大洗研究所（南地区）
高速実験炉原子炉施設（「常陽」）

耐震重要施設の基礎地盤及び
周辺斜面の安定性評価について
(解析用地盤物性値及び地下水位の設定に関するコメント回答)

令和4年6月6日
国立研究開発法人日本原子力研究開発機構

常陽における地盤物性値設定用ボーリング調査位置

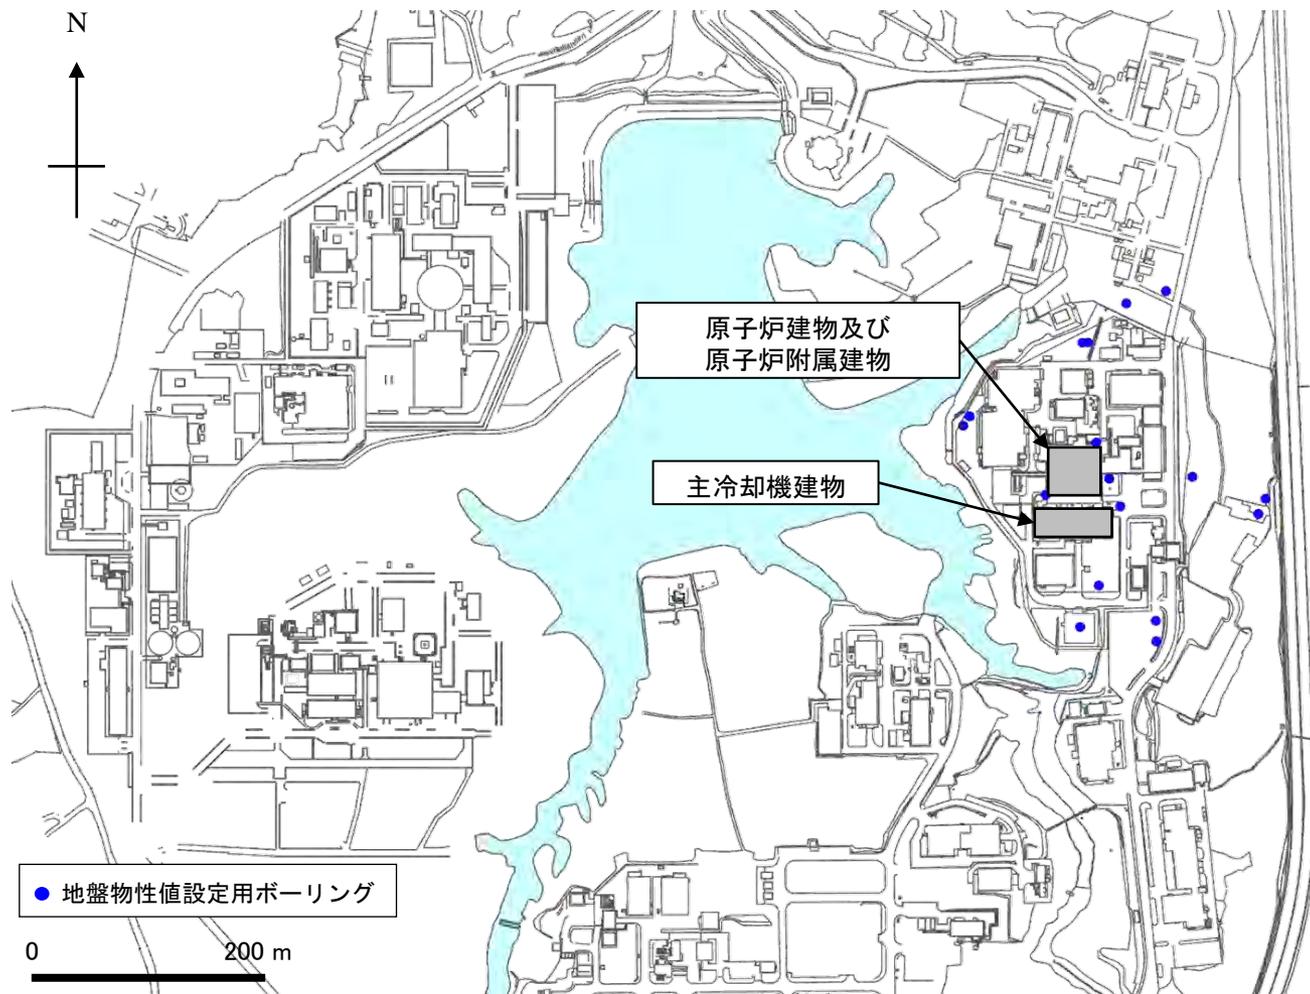
コメントNo. 22（令和4年5月30日 第443回審査会合）

解析用地盤物性値について、常陽周辺の地盤調査データのみを用いて設定することを検討すること。

常陽の解析用地盤物性値は、常陽の耐震重要施設周辺で実施したボーリング調査から取得した地盤物性値を用いて設定する。

・ 常陽における地盤安定性評価及び施設の耐震評価を行うため、常陽の耐震重要施設（原子炉建物及び原子炉附属建物、主冷却機建物）周辺のボーリング調査から取得した地盤物性値を用いて解析用地盤物性値を設定する。

解析用地下水位の設定について

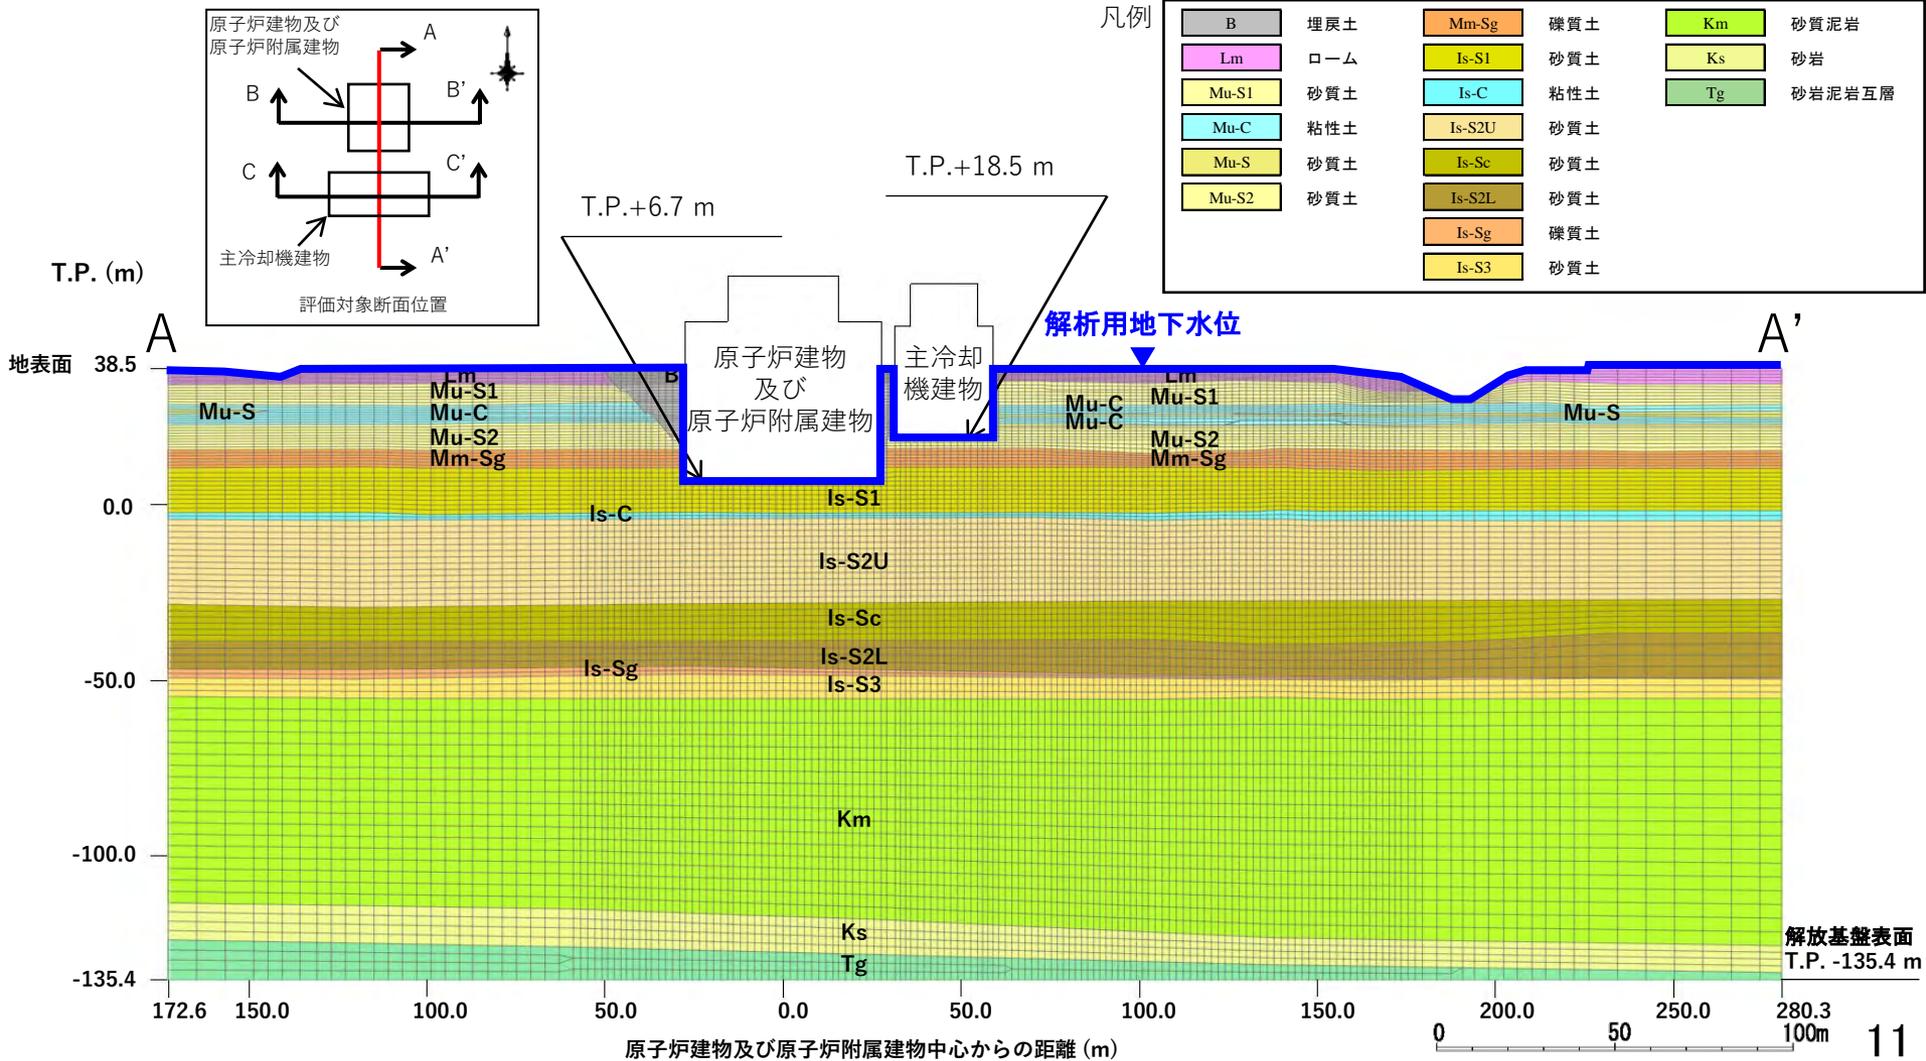
コメントNo. 23（令和4年5月30日 第443回審査会合）

すべり安全率の評価における解析用地下水位について、観測記録で確認される地下水位の高低差等を踏まえ、評価の基本ケースを再検討すること。

すべり安全率の評価に用いる解析用地下水位は、観測記録で確認される地下水位、東西の高低差、宙水の状況を踏まえ、地表面に設定する。

すべり安全率の評価に用いる解析用地下水位は、観測で確認した地下水位、東西方向の高低差、宙水の状況を踏まえ、地表面に設定する。
